Commission économique pour l'Europe**Comité des transports intérieurs****Groupe de travail des problèmes douaniers
intéressant les transports****138^e session**

**Convention douanière relative au transport international
de marchandises sous le couvert de carnets TIR****(Convention TIR de 1975): révision de la Convention****– Propositions d'amendements à la Convention:
véhicules à bâches coulissantes****Véhicules et conteneurs à bâches coulissantes****Communication du Comité de liaison de la construction
de carrosseries et de remorques****I. Introduction**

Croquis n° 9 (suite)**Croquis n° 9.4**

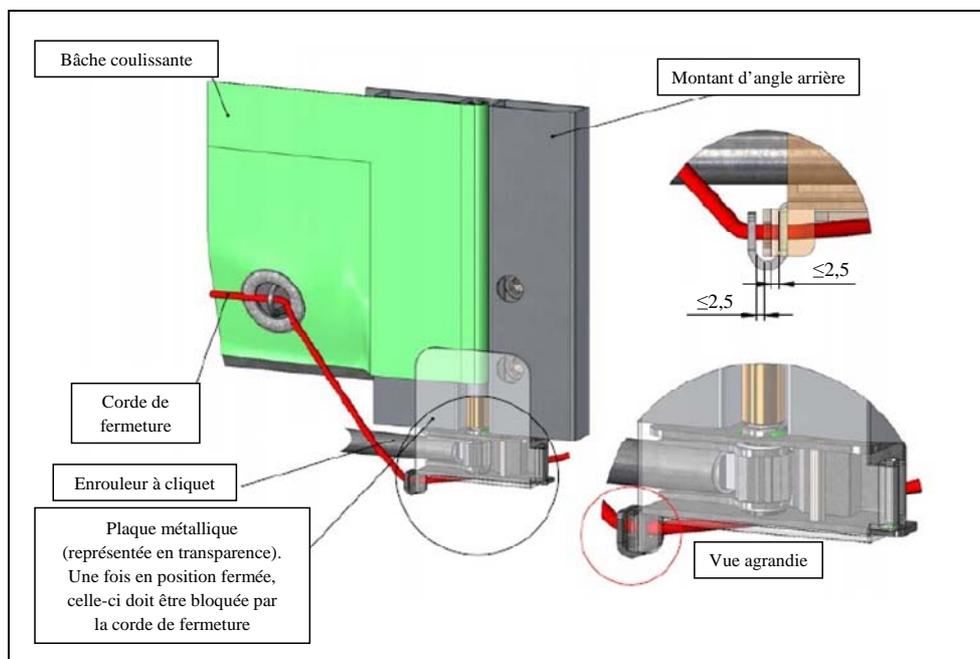
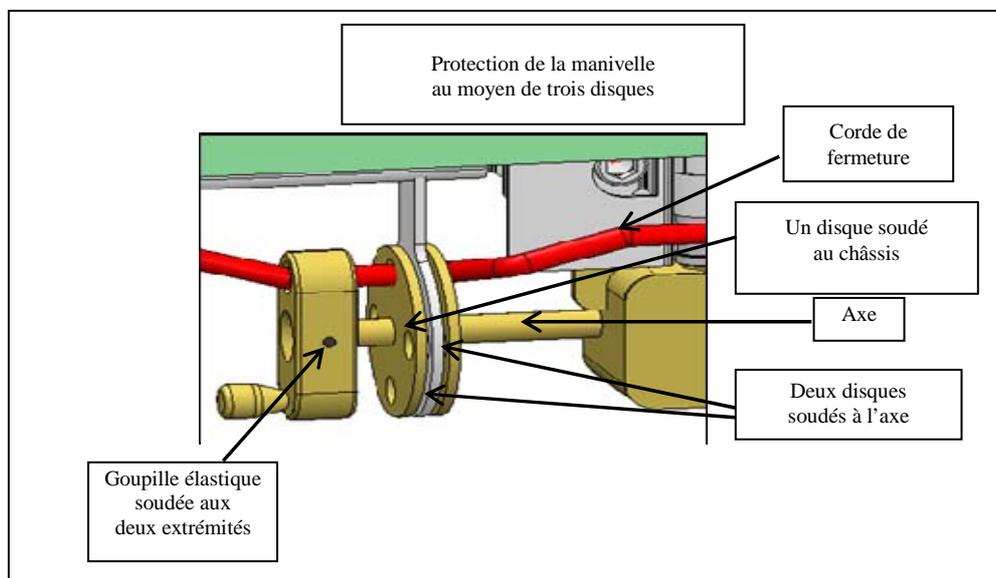
7. Remplacer le croquis n° 9 par le suivant:

Pour tendre la bâche coulissante horizontalement, on utilise un enrouleur à cliquet (habituellement à l'arrière du véhicule). Le présent croquis donne deux exemples a) et b) de la manière de verrouiller l'enrouleur à cliquet ou le tendeur à réducteur.

a) Verrouillage de l'enrouleur à cliquet**b) Verrouillage du tendeur à réducteur**

Croquis n° 9.5

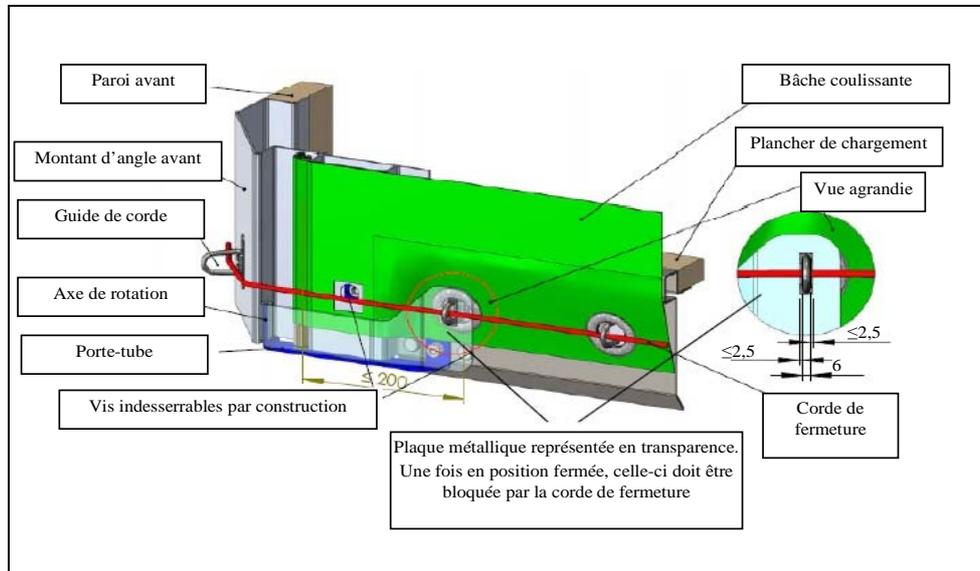
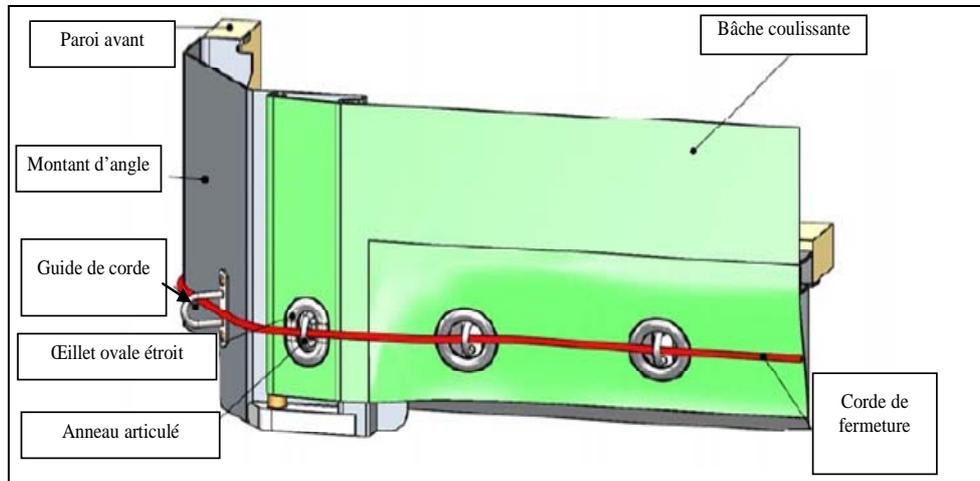
Pour fixer la bâche coulissante de l'autre côté (habituellement à l'avant du véhicule), on peut utiliser les systèmes a) ou b) suivants.

a) Plaque métallique

b) Œillet ovale étroit et système antilevage pour le tube de tension

Croquis n° 10

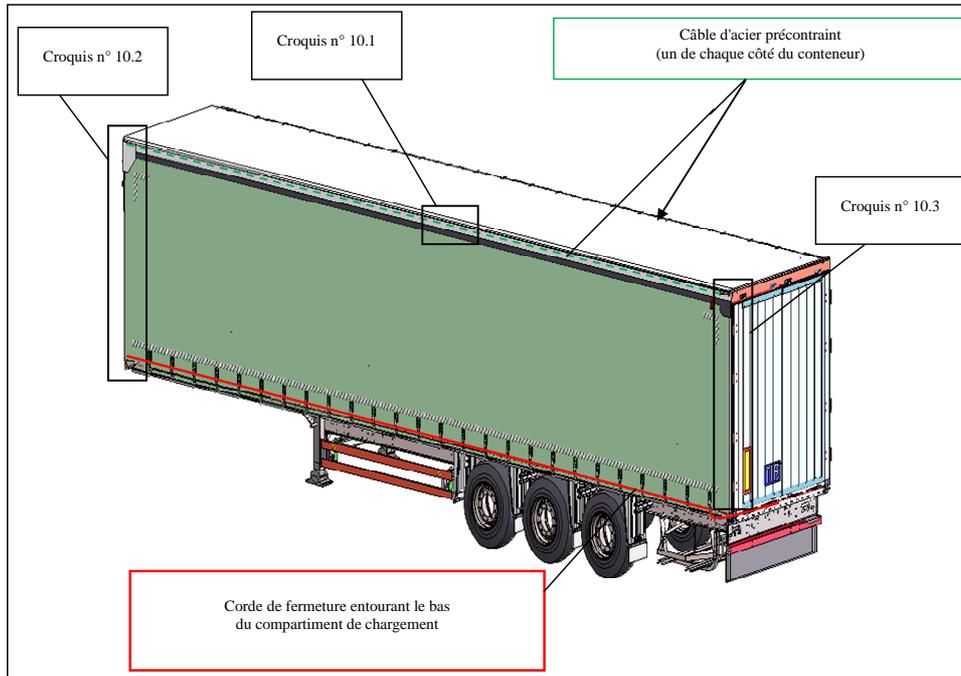
8. Après le croquis n° 9, *ajouter* un nouveau croquis n° 10:

Ce croquis illustre un exemple de véhicule ainsi que les importantes prescriptions décrites à l'article 5 de l'annexe 2 du présent Règlement.

Croquis n° 10.1

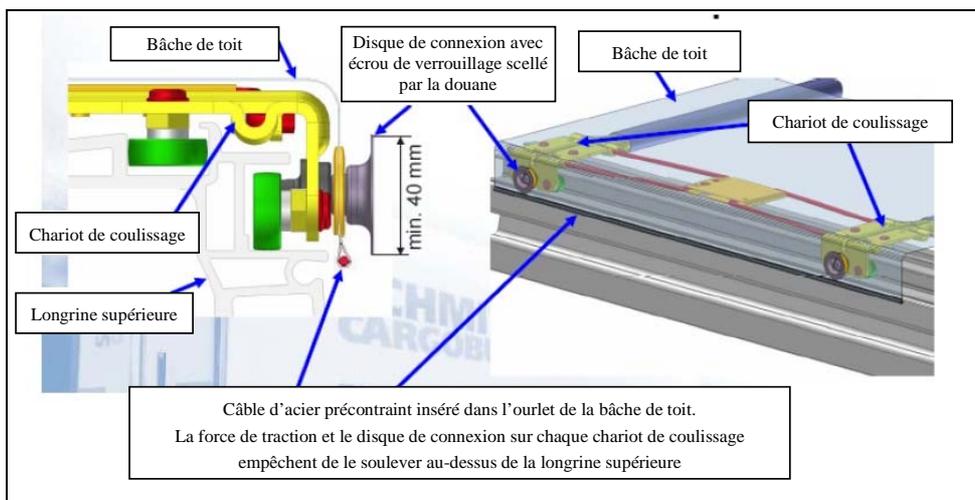
Deux câbles d'acier précontraint, insérés dans l'ourlet des bâches latérales, sont fixés de part et d'autre du compartiment de chargement. Chacun d'eux est fixé à l'avant (voir croquis 10.2) et à l'arrière du compartiment (voir croquis 10.3). La force de traction et le disque de connexion sur chaque chariot de coulissage empêchent de soulever le câble et l'ourlet au-dessus de la longrine supérieure.

Croquis n° 10.2

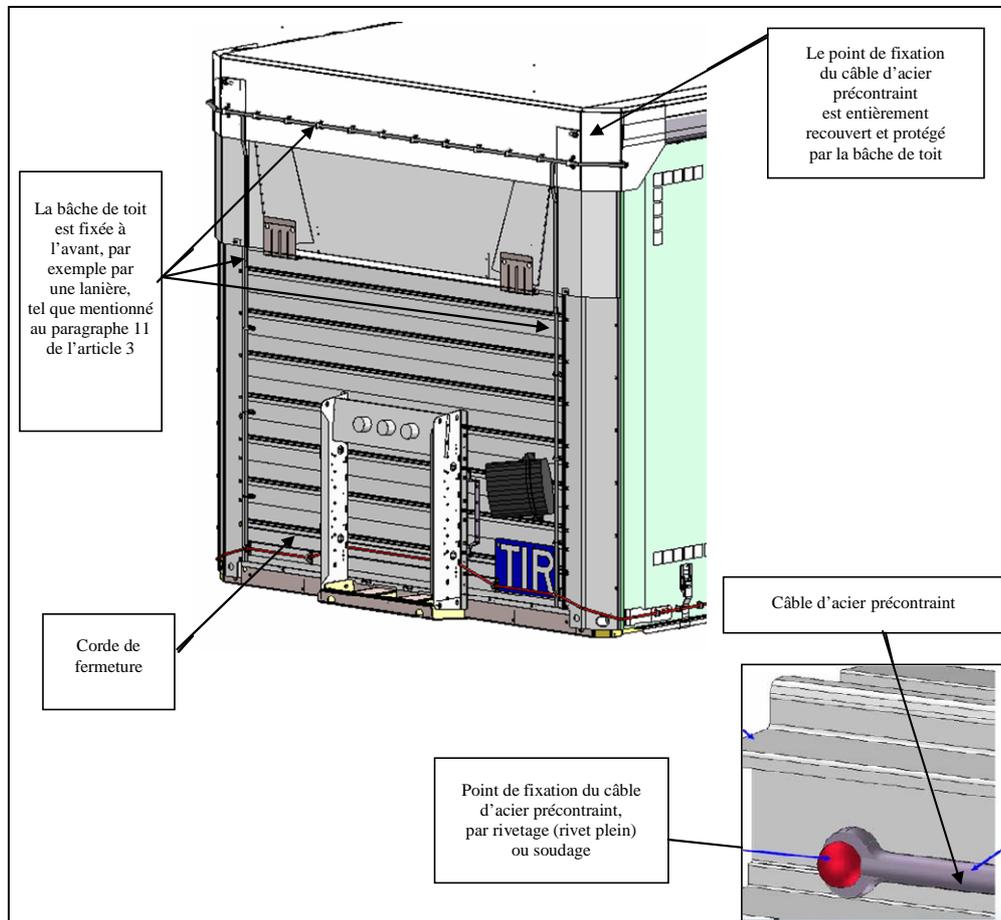
La bâche de toit coulissante doit recouvrir la partie pleine du toit à l'avant du compartiment de chargement de telle manière qu'elle ne puisse être tirée par-dessus l'arête supérieure de la longrine supérieure.

Croquis n° 10.3

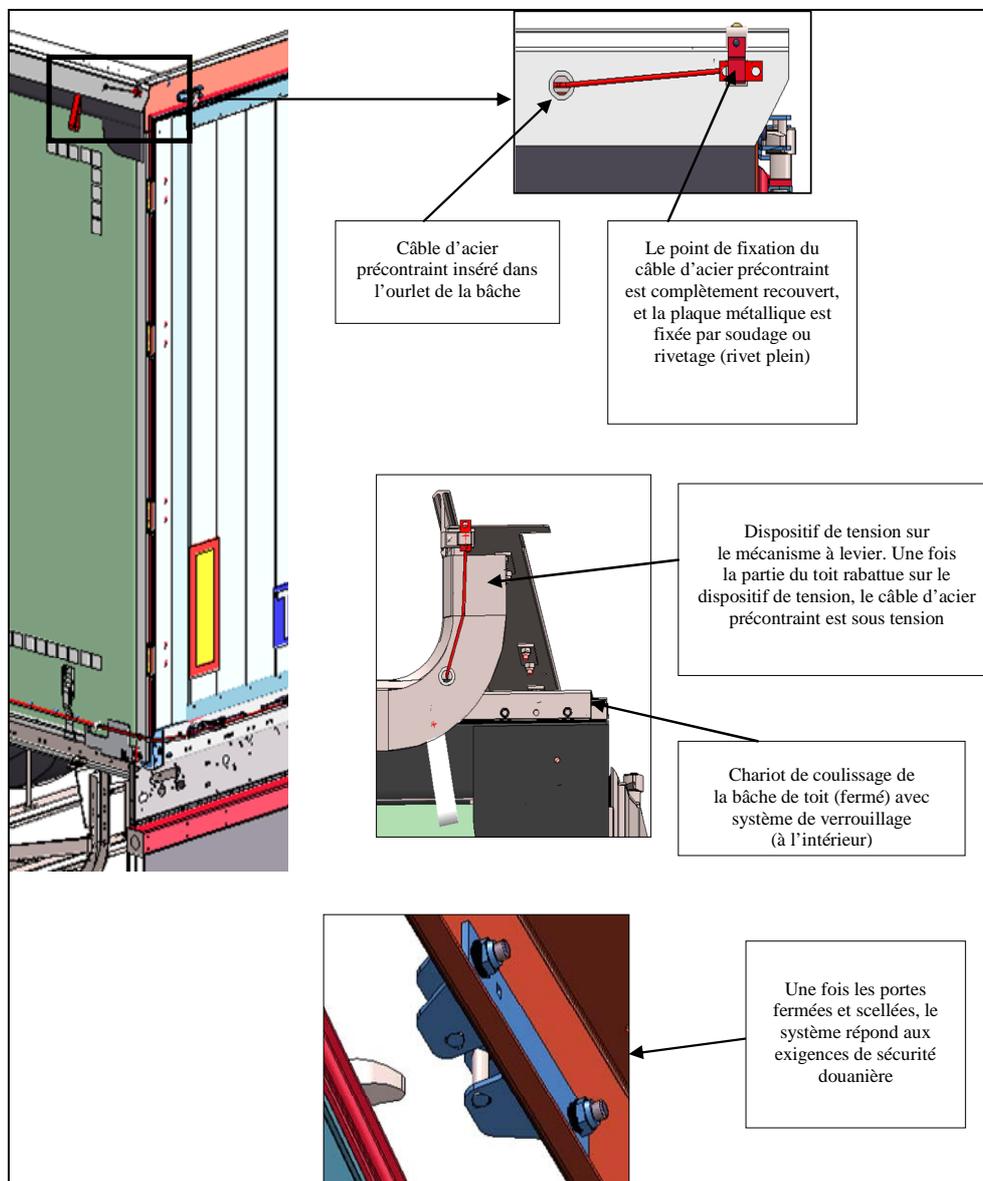
À l'arrière, un dispositif spécial, par exemple une plaque déflectrice, est monté sur le toit et empêche d'accéder au compartiment de chargement sans laisser de traces visibles une fois les portes fermées et scellées.

Croquis n° 9 (suite)**Croquis n° 9.4**

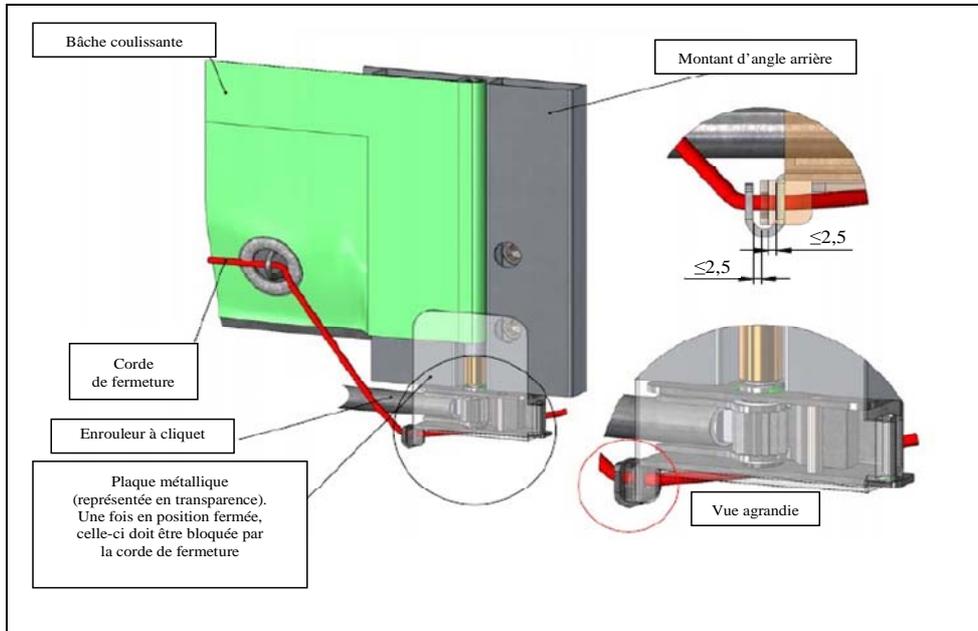
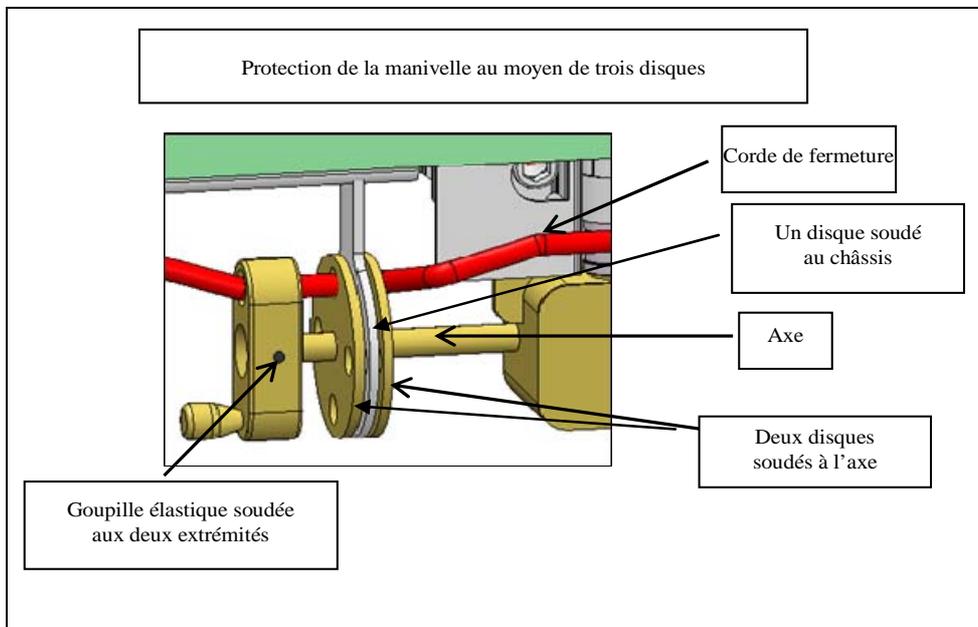
12. Remplacer le croquis n° 9 par le suivant:

Pour tendre la bâche coulissante horizontalement, on utilise un enrouleur à cliquet (habituellement à l'arrière du conteneur). Le présent croquis donne deux exemples a) et b) de la manière de verrouiller l'enrouleur à cliquet ou le tendeur à réducteur.

a) Verrouillage de l'enrouleur à cliquet**b) Verrouillage du tendeur à réducteur**

Croquis n° 9.5

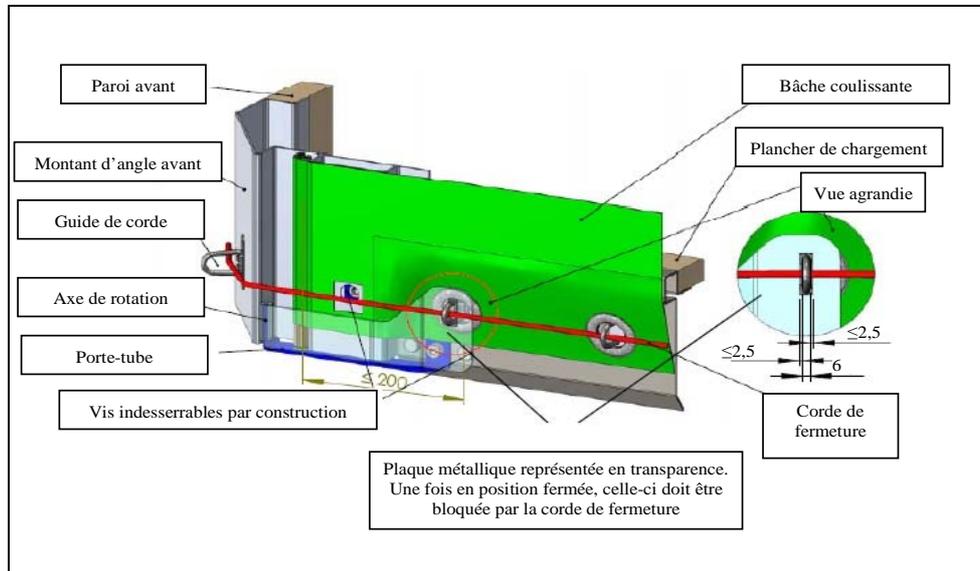
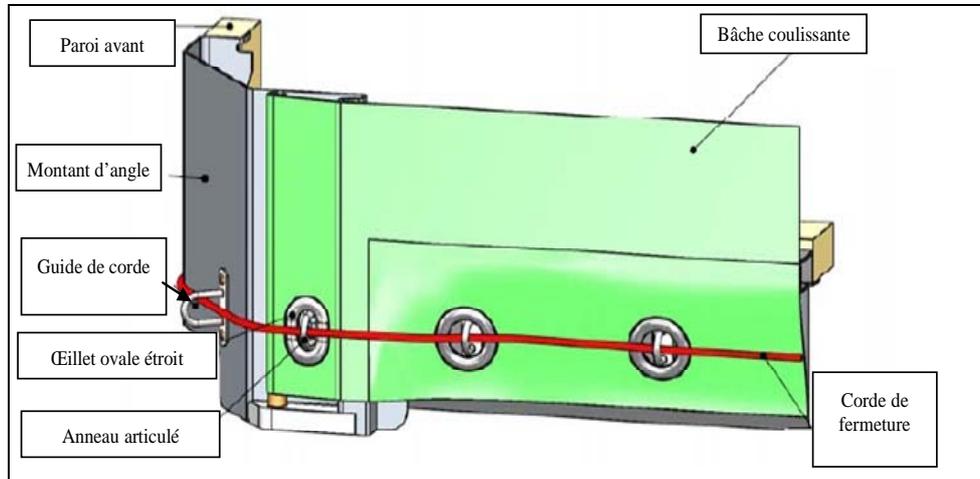
Pour fixer la bâche coulissante de l'autre côté (habituellement à l'avant du véhicule), on peut utiliser les systèmes a) ou b) suivants.

a) Plaque métallique

b) Œillet ovale étroit et système antilevage pour le tube de tension

Croquis n° 10

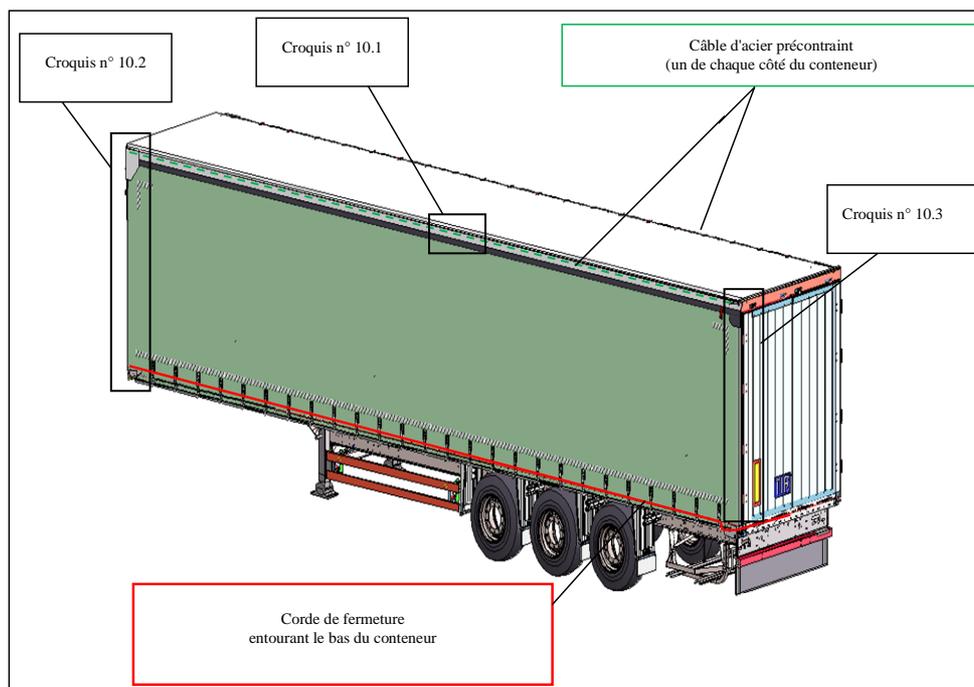
13. Après le croquis n° 9, *ajouter* un nouveau croquis n° 10:

Ce croquis illustre un exemple de conteneur ainsi que certains points importants décrits à l'article 6 de la première partie de l'annexe 7 du présent Règlement.

Croquis n° 10.1

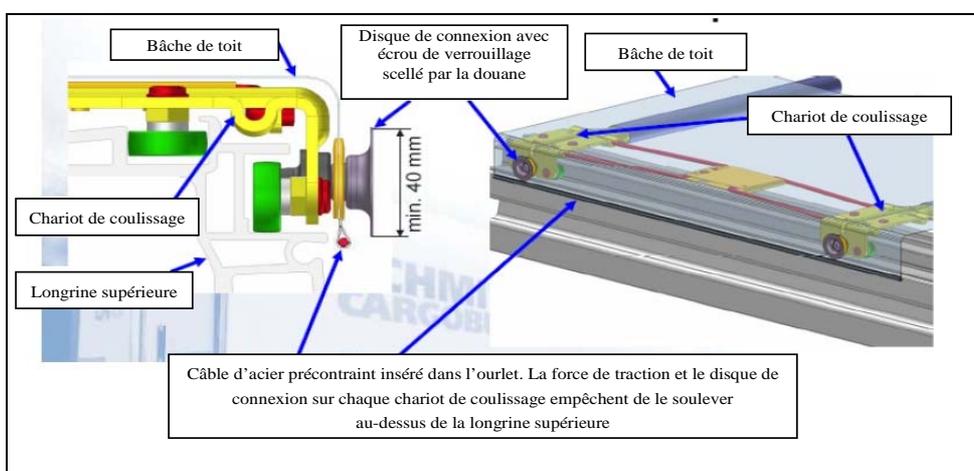
Deux câbles d'acier précontraint, insérés dans l'ourlet des bâches latérales, sont fixés de part et d'autre du conteneur. Chacun d'eux est fixé à l'avant (voir croquis 10.2) et à l'arrière du conteneur (voir croquis 10.3). La force de traction et le disque de connexion sur chaque chariot de coulissage empêchent de soulever le câble et l'ourlet au-dessus de la longrine supérieure.

Croquis n° 10.2

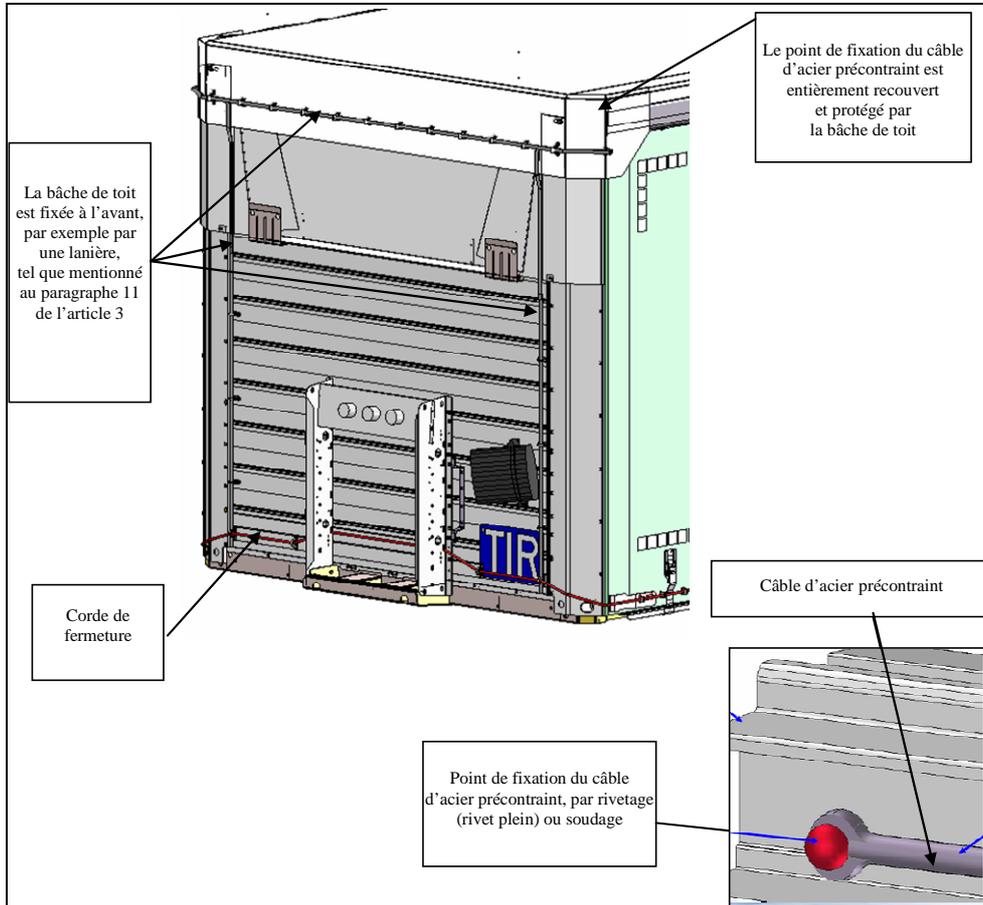
La bâche de toit coulissante doit recouvrir la partie pleine du toit à l'avant du conteneur de telle manière qu'elle ne puisse être tirée par-dessus l'arête supérieure de la longrine supérieure.
